ZMENOVÝ LIST STAVBY č. 1

Názov stavby: ACCORD – Rekonštrukcia laboratórií

Zmena sa týka Obkladov kovových konštrukcií a sklenených výplní nad vstupnými dverami do miestností.

Schéma kapotáže W4 - jestvujúce presklenia celoplošne zakapotovať 1 x SDK

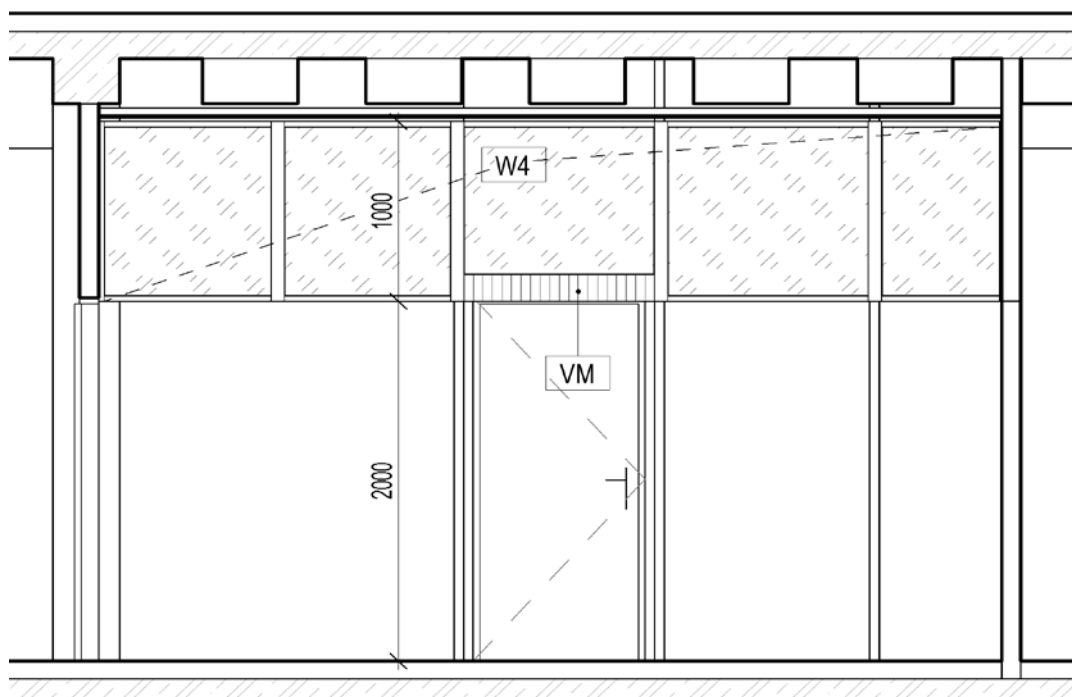
V miestnostiach sa majú nad dverami osadzovať elektrické rozvádzače, ktorých realizácia v čase návrhu a prípravy projektu nebola predpokladaná a ich osadenie si vyžiadala až následná vzniknutá situácia počas demolačných prác súvisiaca so zastaralými hliníkovými elektrickými rozvodmi.

- V súvislosti s výmenou elektrických rozvodov a osadením nových rozvádzačov je potrebné z dôvodu bezpečnosti zmeniť aj obklad nad dverami kde by mali byť osadené nové el.rozvádzače, pôvodne je tam navrhovaný obklad z drevotriesky hr. 10mm, tento obklad je nevhodný z dôvodu bezpečnosti nakoľko je horľavý, /podľa STN je zaradený do kategórie „D,E“, čo je stredný stupeň horľavosti/.

Navrhovaný obklad z drevotriesky nie je konštrukčne vhodný pre osadenie elektrického rozvádzača z dvoch hlavných dôvodov :

A: drevotrieska sa neradí medzi konštrukčné stavebné prvky

B: drevotrieska je podľa STN EN 13501-1 (Trieda reakcie na oheň) zaradená stupeň horľavosti do kategórie „D,E“, čo je Stredne horľavý materiál.

Po posúdení je z hľadiska konštrukcie bezpečnej pre osadenie elektrických rozvádzačov vhodnejší materiál – sadrokartónové dosky :

- A: zaradenie podľa STN EN 13501-1 (Trieda reakcie na oheň) – stupeň horľavosti „A2-s1, d0.
– Zanedbateľný príspevok k požiaru“
- B: schválenie použitia v stavebných konštrukciách podľa STN EN 520
